**Avis de la mission régionale d'autorité environnementale sur la demande  
de renouvellement et d'extension de l'exploitation d'une carrière de  
calcaire et de ses installations de traitement-  
au lieu-dit « Saint-Urbain » sur la commune de Campagnac (Aveyron)**

**N° saisine : 2021-9456**

**Avis émis le 6 juillet 2021**

**plan de principe de l'état final – final de remise en état – réalisation 2EM GC- données IGN orthophoto**

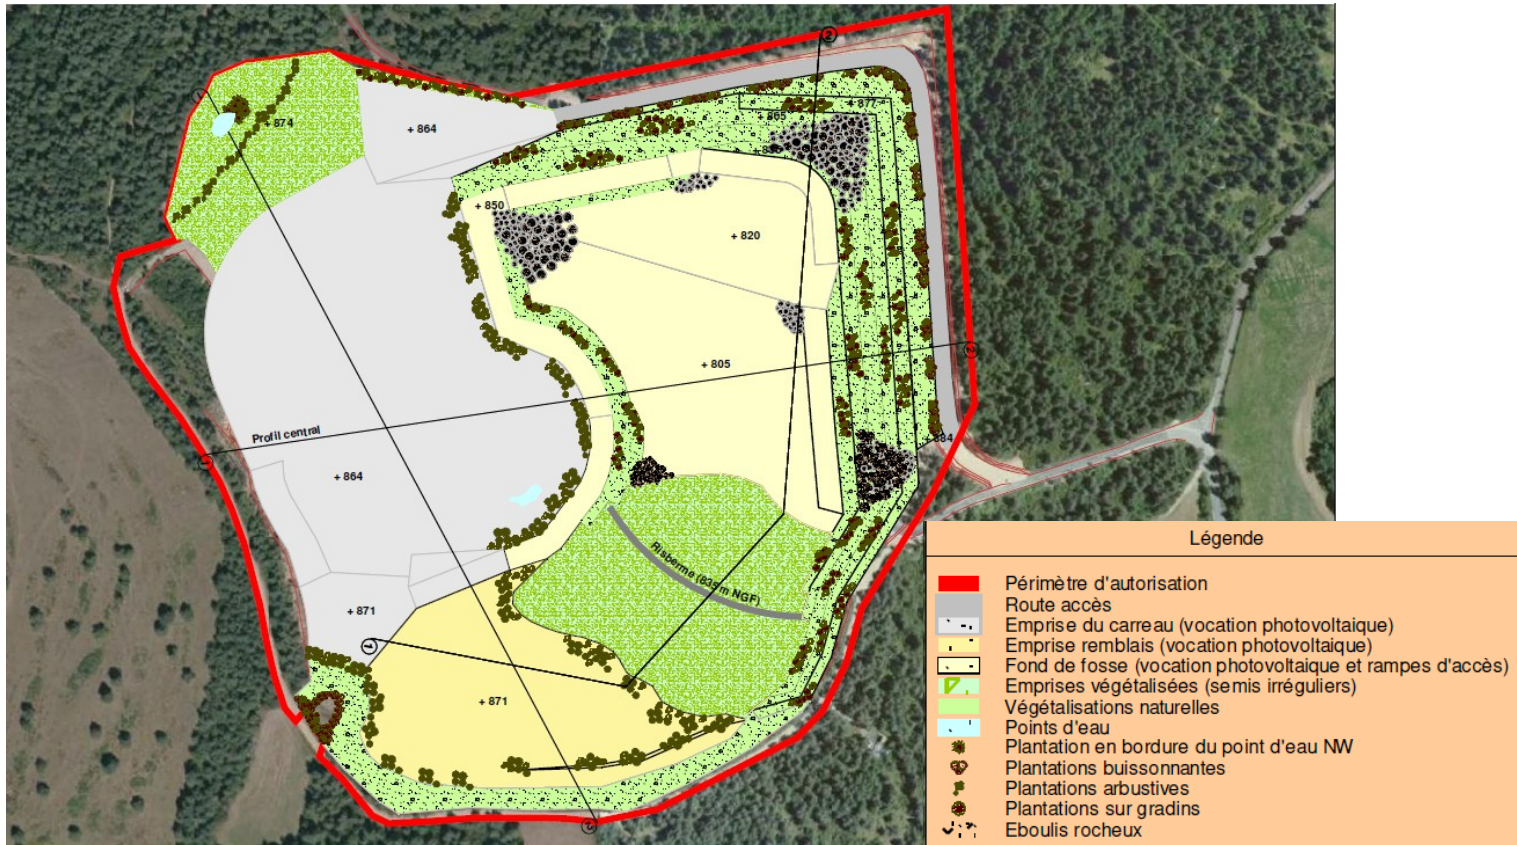
La MRAe évalue la remise en état très ambitieuse, mais considère que les moyens financiers pour parvenir à la mise en place des orientations paysagères sont sous-évalués. Elle évalue également que la remise en état proposée va partiellement à l'encontre de l'ambiance géologique et paysagère de l'aire d'étude élargie. Le maintien de fronts rocheux, la lisibilité des bancs, le maintien de la doline actuelle avec une exploitation en champ cultivé en agriculture extensive contribueraient à l'identité des lieux.

La MRAe évalue que les mesures en faveur de la biodiversité vont parfois à l'encontre des mesures en faveur du paysage. À titre d'exemple, les éboulis projetés ont un impact paysager négatif, faisant apparaître un état de la roche dégradé. Les plantations en ligne ont un impact négatif dans un paysage naturel organique, même si les espacements sont aléatoires. Afin d'atténuer la présence des fronts rocheux après l'arrêt de l'exploitation, il sera nécessaire que ces derniers respectent une forme naturelle pour s'insérer dans le paysage environnant.

**La MRAe recommande de s'assurer que les grands principes de la remise en état qui seront mis en œuvre n'opposent pas des actions positives pour la biodiversité à celles positives d'un point de vue du paysage et qu'ils répondent pleinement aux ambitions affichées par l'intercommunalité.**
